RE.QPS - 14. Embasamento – Pavimento Topo – Segurança do Trabalho

Data 20/03/25

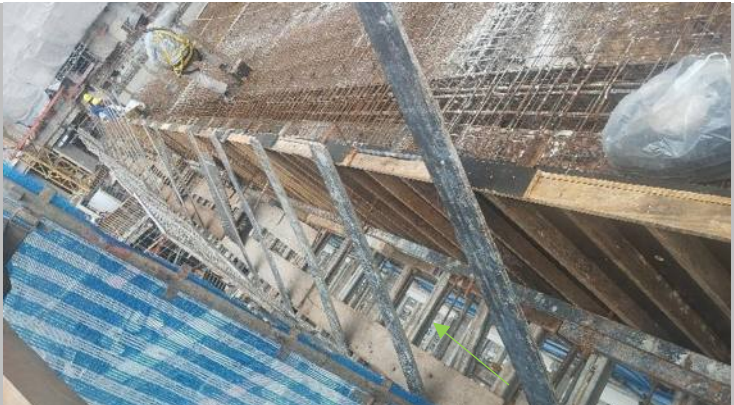
Item	Local	Documento/Observação	Excerto Texto/Imagem
1	Emb. Pav Topo	Vista do pavimento Topo embasamento, em execução a concretagem, constado a presença de guarda corpo em nível inferior a execução com falhas de instalação, colaboradores na região de borda sem utilização do ponto de ancoragem, e ausência no uso de EPI's, principalmente protetores auriculares.	
2	Emb. Pav Topo	Colaboradores sem a utilização de ponto de ancoragem com fechamento lateral em nível inferior ao piso da execução.

- Realizar uma análise detalhada dos pontos de melhoria identificados nas fotos e implementar as ações corretivas necessárias com urgência.
- Reforçar a conscientização dos trabalhadores sobre os riscos de queda e a importância do uso correto dos EPIs e das proteções coletivas.
- Realizar inspeções periódicas para garantir a manutenção das condições de segurança no canteiro de obras.
